1.1	CONCEPTO TÉCNICO No. CT:	5433
1.2	ÁREA:	INVESTIGACIÓN Y DESARROLLO
1.3	COORDINACIÓN:	CONCEPTOS TÉCNICOS
1.4	REFERENCIA CRUZADA RADICADO FOPAE:	2008ER15441
1.5	RESPUESTA OFICIAL No. RO:	33567

2.1	SOLICITANTE:	JUAN REINALDO SUÁREZ MEDINA CURADURÍA URBANA NO.1
2.2	PROYECTO:	CALLE 110 No. 9-25
2.3	LOCALIDAD:	1 USAQUÉN
2.4	UPZ:	16 SANTA BÁRBARA
2.5	BARRIO O SECTOR CATASTRAL:	MOLINOS NORTE
2.6	DIRECCIÓN:	CALLE 110 No. 9-25
2.7	CHIP:	AAA0177LJPA
2.8	FECHA DE EMISIÓN:	18 DE DICIEMBRE DE 2008
2.9	EJECUTOR DEL ESTUDIO:	JEOPROBE Ltda.

El presente concepto técnico corresponde a la **primera revisión** realizada por la Dirección de Prevención y Atención de Emergencias, del informe "Asesoría Geotécnica y Sismológica para la Evaluación de la Amenaza Sísmica del Edificio Calle 110 con Avenida 9A – Canoga Garden" elaborado por el Ing. Jorge Alberto Rodríguez, a construirse en el predio ubicado en la Calle 110 No. 9-25 de Bogotá. El cual fue radicado el 01 de Diciembre de 2008 mediante oficio 2008ER15441, por el Arq. Juan Reinaldo Suárez Medina de la Curaduría Urbana No.1 en cumplimiento a lo estipulado en el Decreto 193 de 2006.

5 PRIMERA REVISIÓN DEL ESTUDIO- CONCEPTO TÉCNICO NO. CT-5433 (F

Figura 1. Localización del Proyecto Calle 110 No. 9-25.

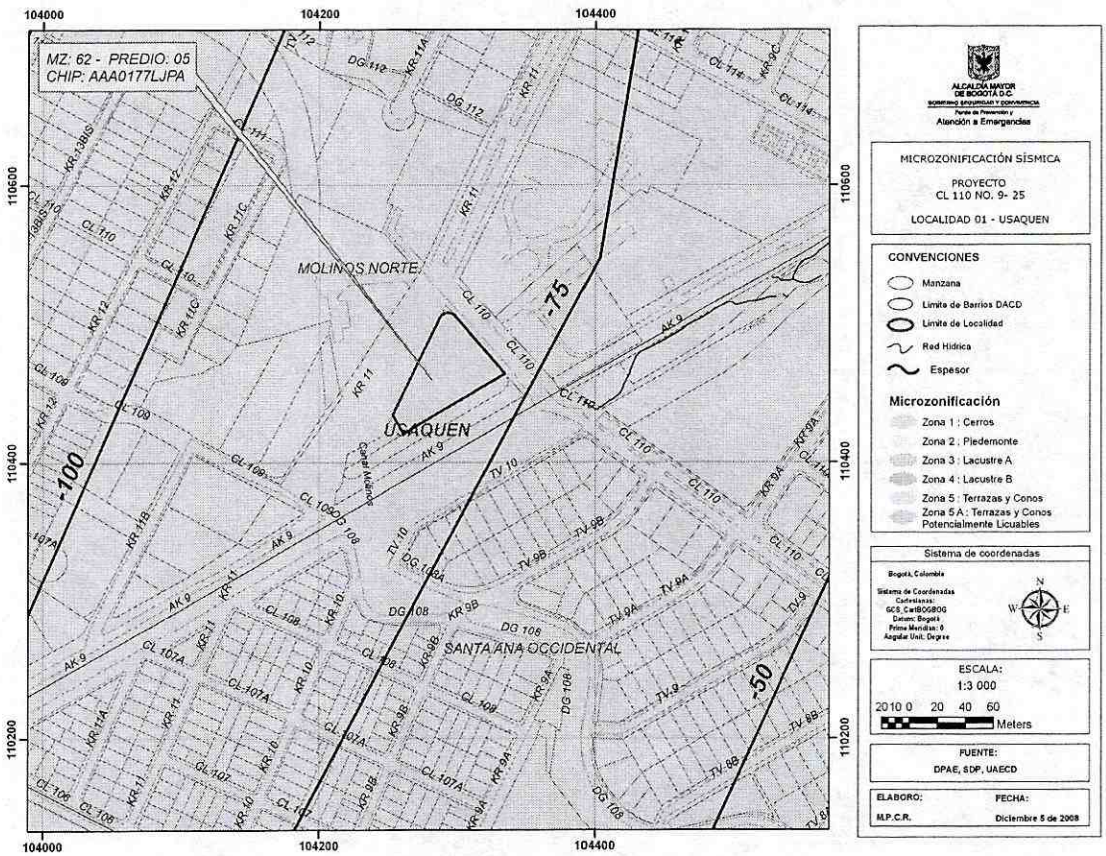
En los numerales 1.1 y 3.2 del informe, se indica que el sitio del proyecto se encuentra localizado en la Zona 3 – Lacustre A según el Decreto 193 de 2006, lo cual es consistente con la localización presentada en la Figura 1 del presente concepto.

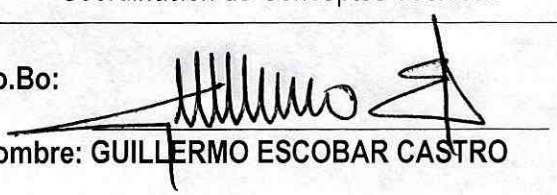
De acuerdo con el perfil geotécnico del sitio de estudio (limos y arenas) y la profundidad del basamento rocoso (85 m), este no corresponde a un perfil típico de la Zona 4 (depósitos de suelos blandos de espesores de más de 200 m) según el artículo 2 del Decreto 193 de 2006. Por lo tanto no se acepta la reclasificación a la Zona 4.
